（仮称）上沼風力発電事業
環境影響評価方法書
補足説明資料

令和 7 年 7 月

株式会社グリーンパワーインベストメント

風力部会 補足説明資料 目次

図 1(2) 事業と人と自然の触れ合いの場の位置関係 (詳細) (5/10)

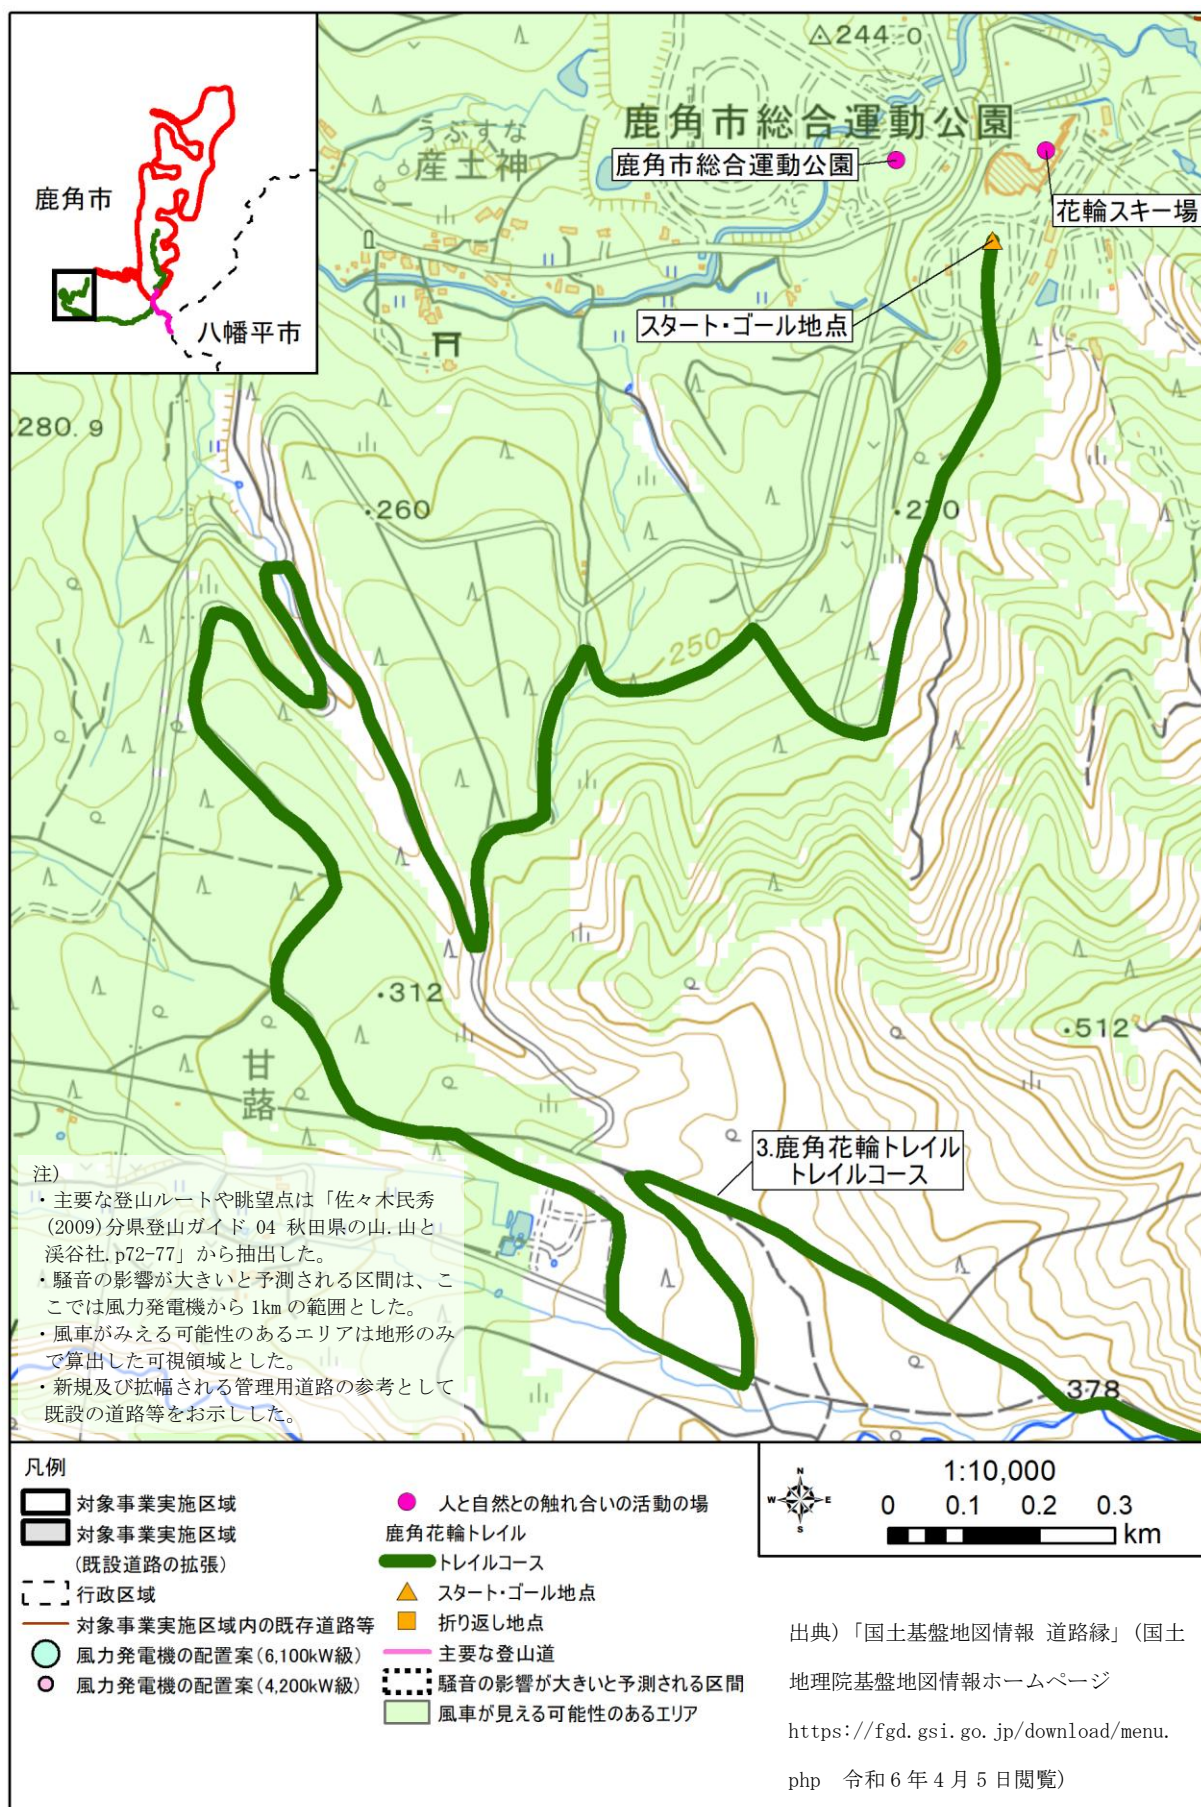
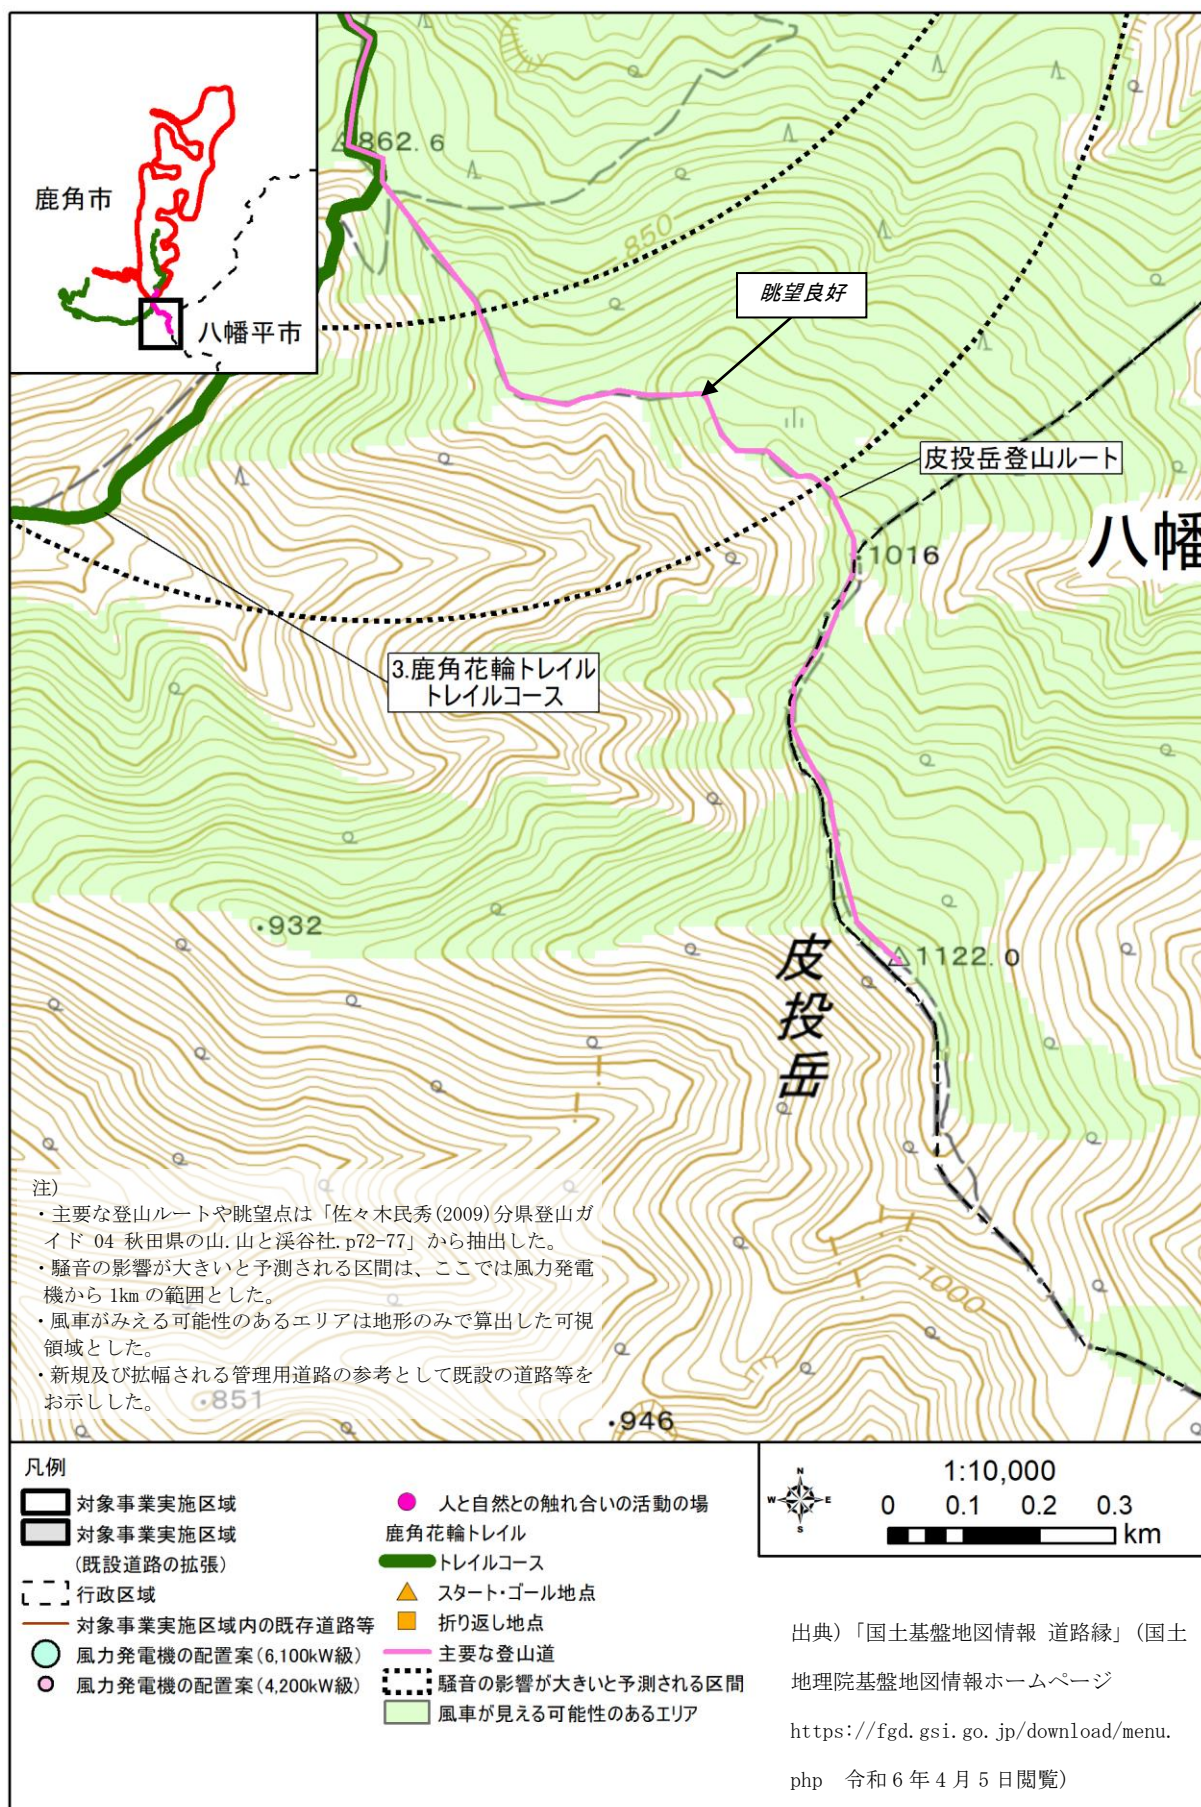
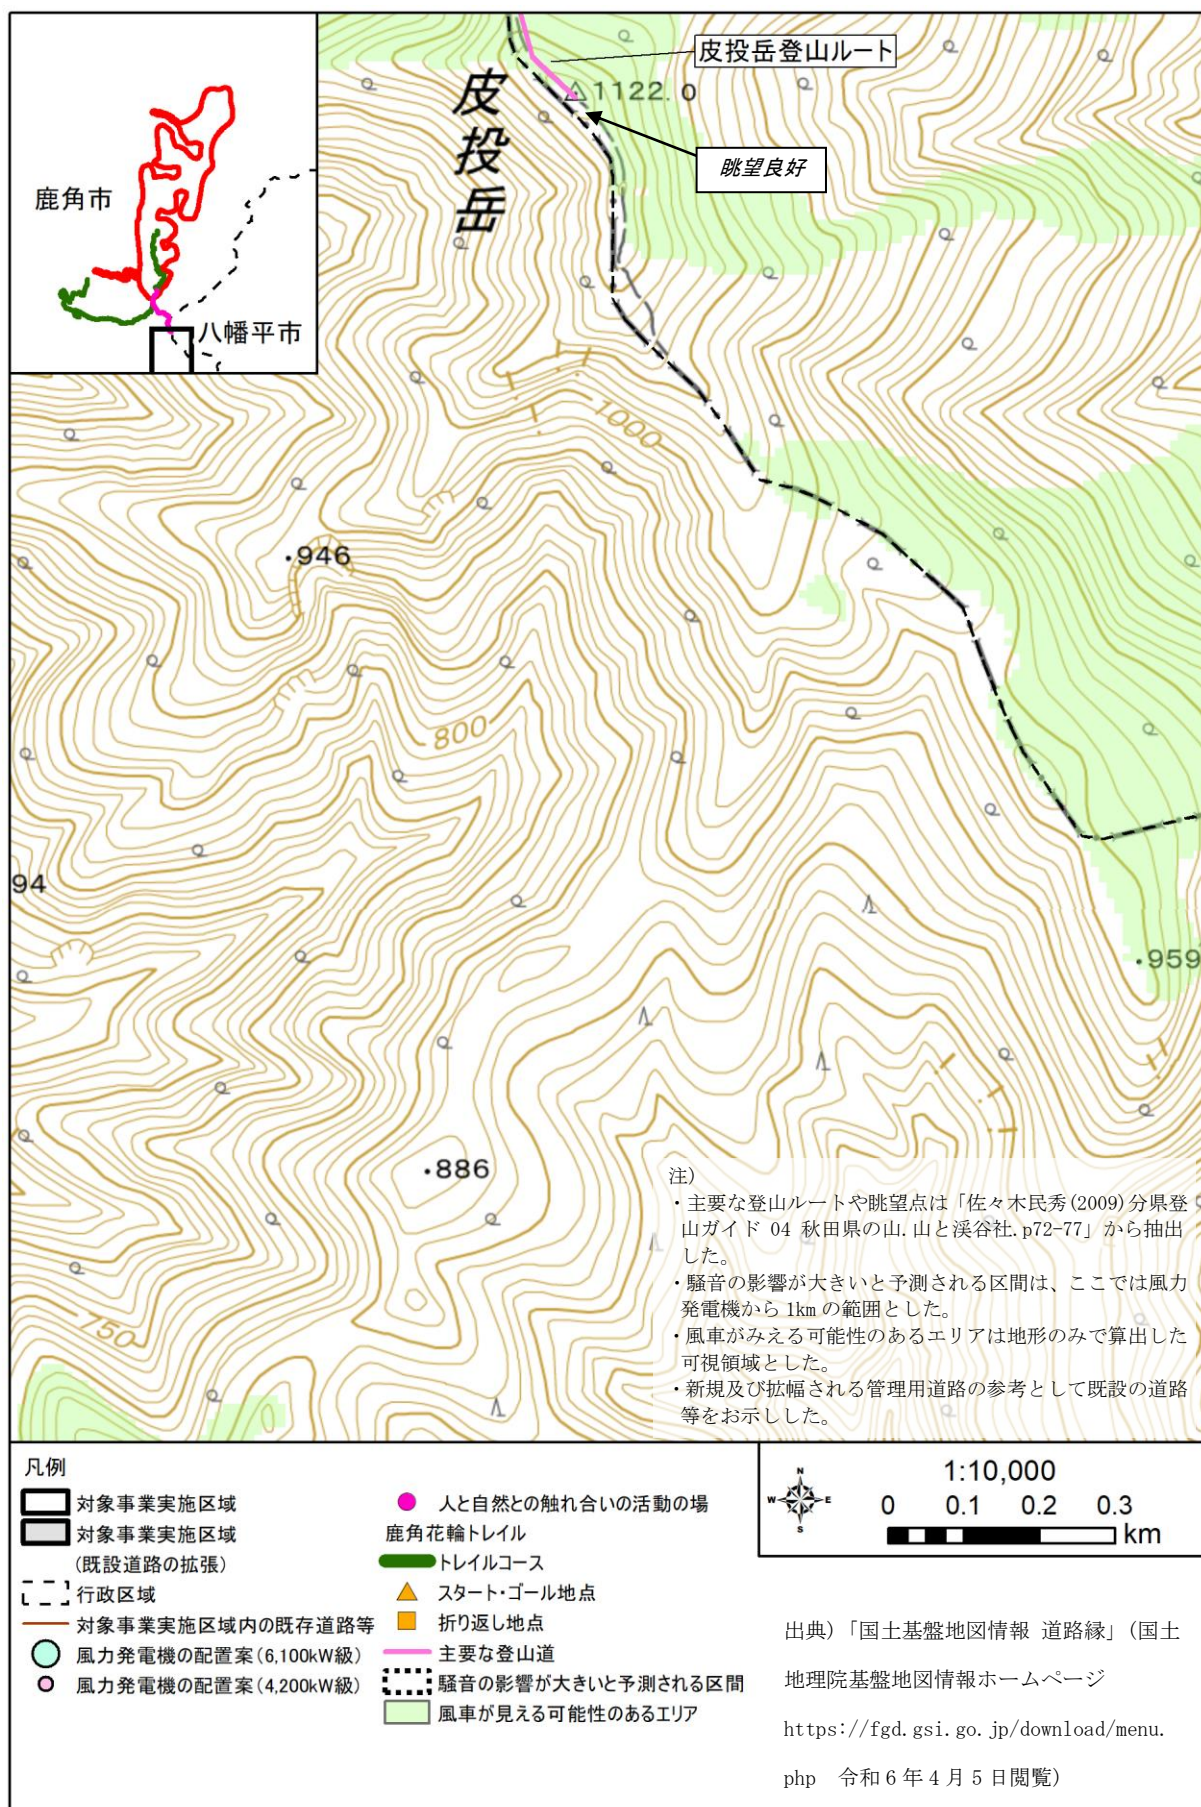
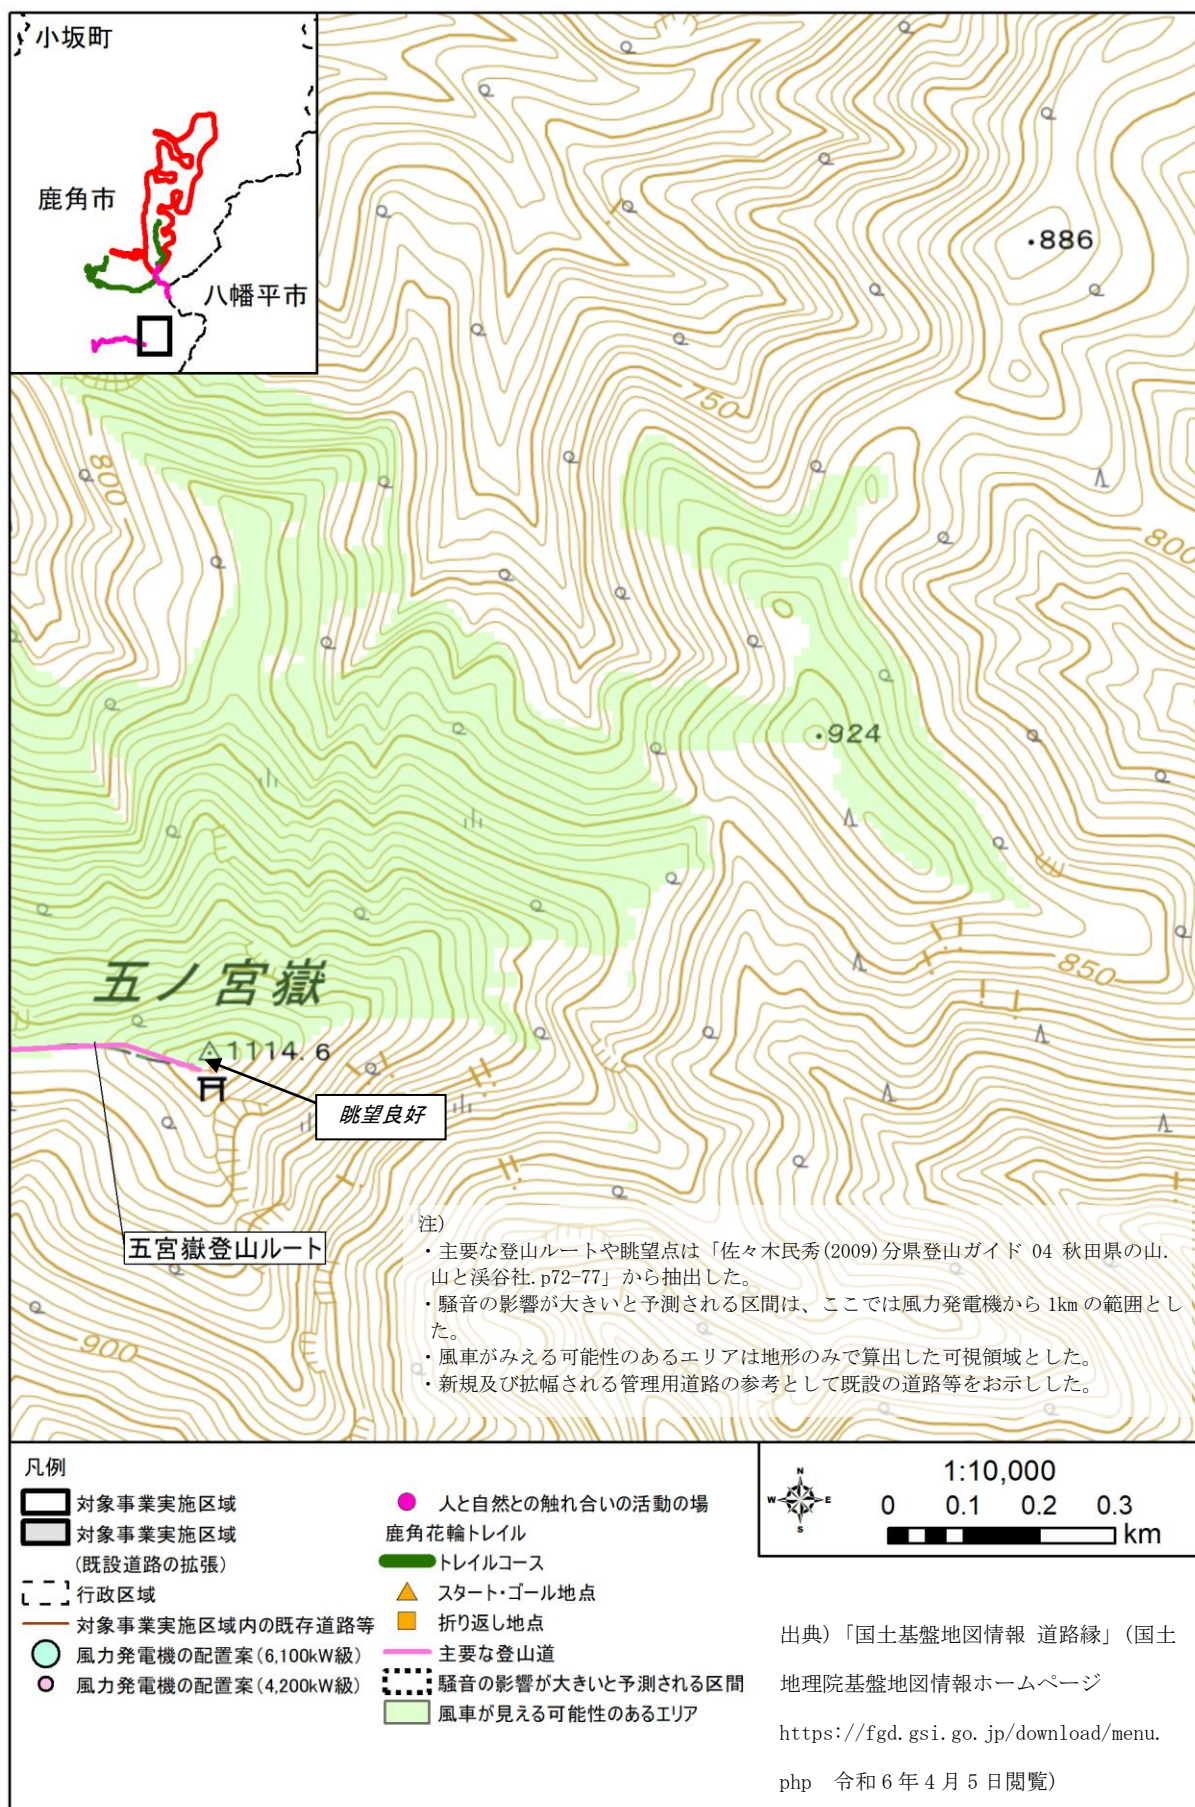
- ・縮尺が小さすぎて、風力発電施設とレクリエーション施設（登山道等）との具体的な位置関係を評価するには不十分。図面からは、トレイルが広大な事業区域のどこを通過するのか、個々の風車やアクセス道路がトレイルからどの程度離れているのかを読み取ることはできない。
- ・1:5,000 から 1:10,000 程度の大縮尺図面を作成し、その上に「鹿角花輪トレイル」及び「五の宮嶽」の正確なルートと、計画されている全ての風力発電機、造成ヤード、新規及び拡張される管理用道路の配置を重ね合わせて図示すること。特に風車の視認性が高い区間や、騒音の影響が大きいと予測される区間を明示すること。

ご指摘を踏まえ、準備書では 1:5,000 から 1:10,000 程度の大縮尺図面を作成し、その上に「鹿角花輪トレイル」及び「五の宮嶽」の正確なルートと、計画されている全ての風力発電機、造成ヤード、新規及び拡張される管理用道路の配置を重ね合わせて図示いたします。特に風車の視認性が高い区間や、騒音の影響が大きいと予測される区間を明示します。

現段階でお示しできる重ね合わせを図 1 に示します。
